20万分の1地質図幅「八代及び野母崎の一部」正誤表

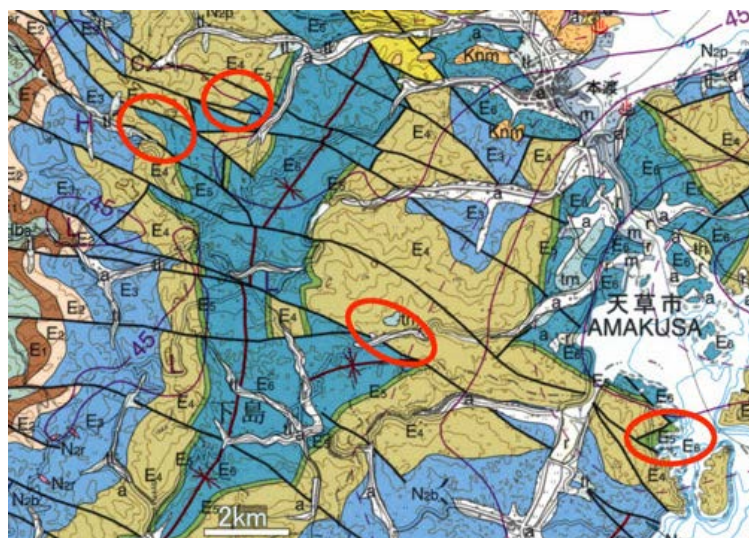
1. 凡例右から2列目の上から6つ目のJ23の記述のうち、池の原層が中期ジュラ紀とされているのは誤りでした。正しくは後期ジュラ紀です。

(誤)坂本層(A,3), 鶴喰層(3), 黒崎層(3), 美生層(K,2), 池の原層(K,2), 京泊層(A,2) (2:中期ジュラ期, 3:後期ジュラ期)

(誤)Sakamoto(A,3),Tsurubami(3) Kurosaki(3), Bisho(K,2), Ikenohara(K,2) and Kyodomari(A,2)Formations (2:Middle Jurassic, 3:Late Jurassic)

(正)坂本層(A,3), 鶴喰層(3), 黒崎層(3), 美生層(K,2), 池の原層(K,3), 京泊層(A,2) (2:中期ジュラ期, 3:後期ジュラ期)

(正)Sakamoto(A,3),Tsurubami(3) Kurosaki(3), Bisho(K,2), Ikenohara(K,3) and Kyodomari(A,2)Formations (2:Middle Jurassic, 3:Late Jurassic)

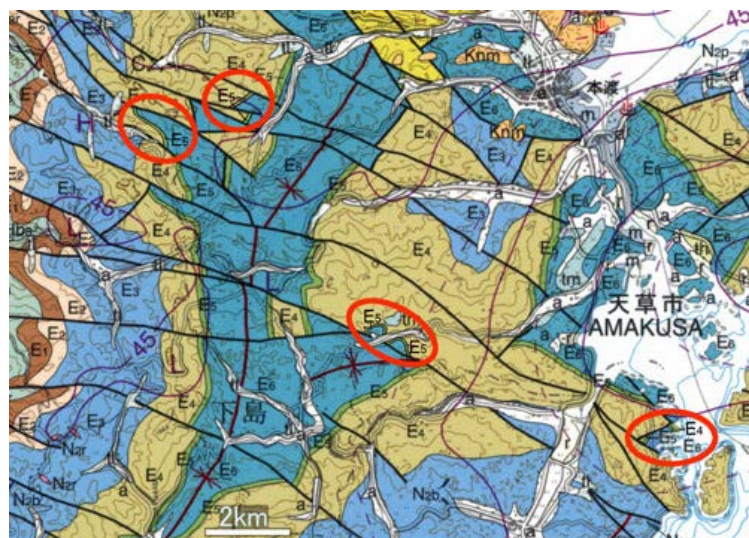
4. 図面の天草下島に、次の図のような誤りがありました。

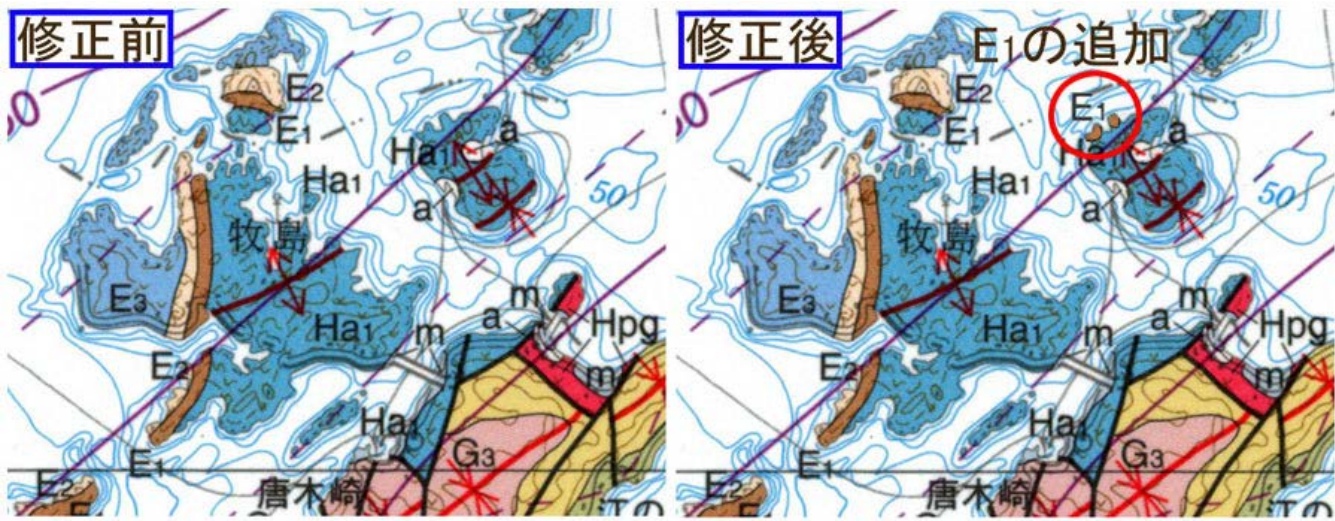
5. 図面上部の島原半島南部の「菖蒲田」と「向小屋」の地名が入れ替わっていました。正しくは「菖蒲田」の東に「向小屋」が位置します。

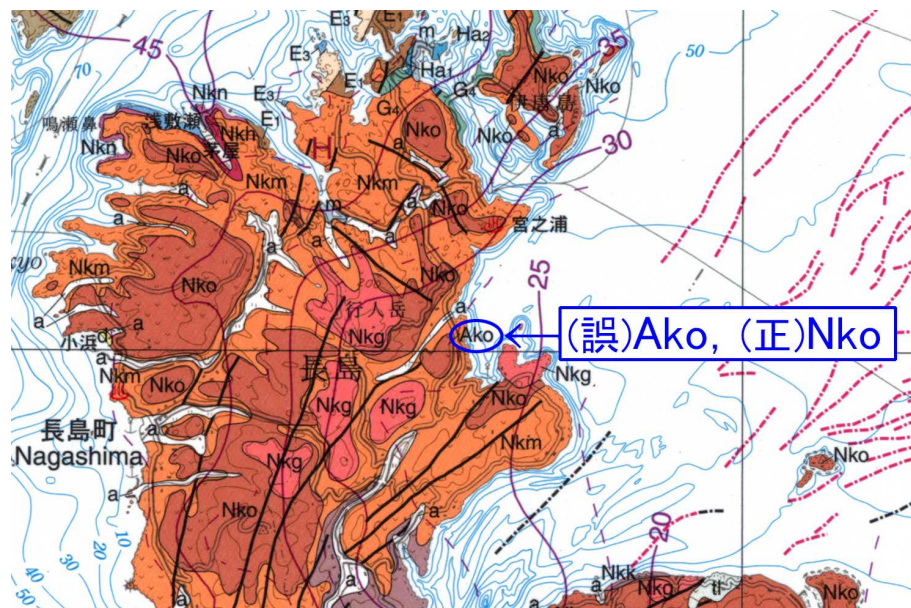
6. 図面の御所浦島に、次の図のような誤りがありました。

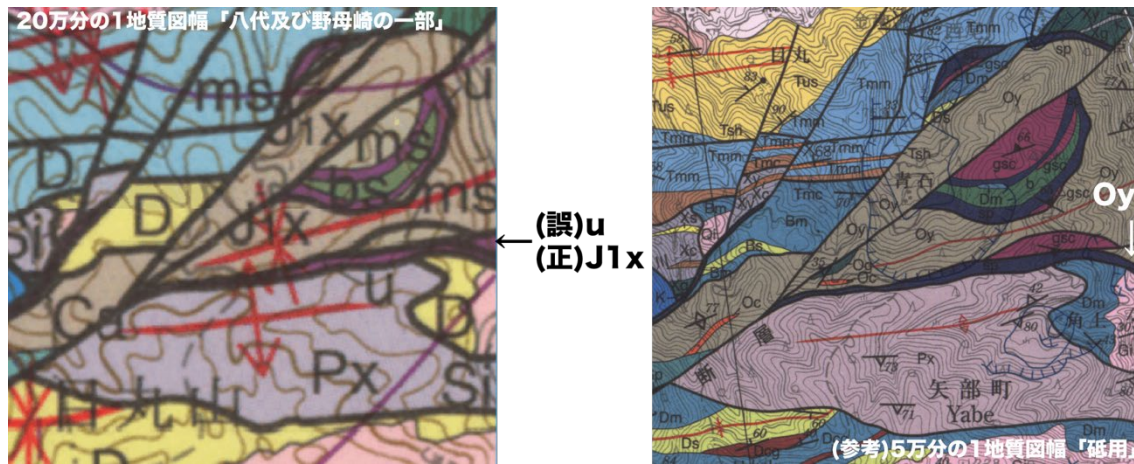
8. 図面東側上部 (延岡図幅との接合部) に塗色の誤りがありました。 (2023.01.11 追加)

5万分の1地質図幅「砥用」ではOy (前期ジュラ紀付加体, 小田尾ユニットの混在岩)で示されているところを, 20万分の1地質図幅「八代及び野母崎の一部」では誤ってu (蛇紋岩)で塗色しました。正しくはJ1xで塗色すべきところです。謹んでお詫びし, 訂正いたします。
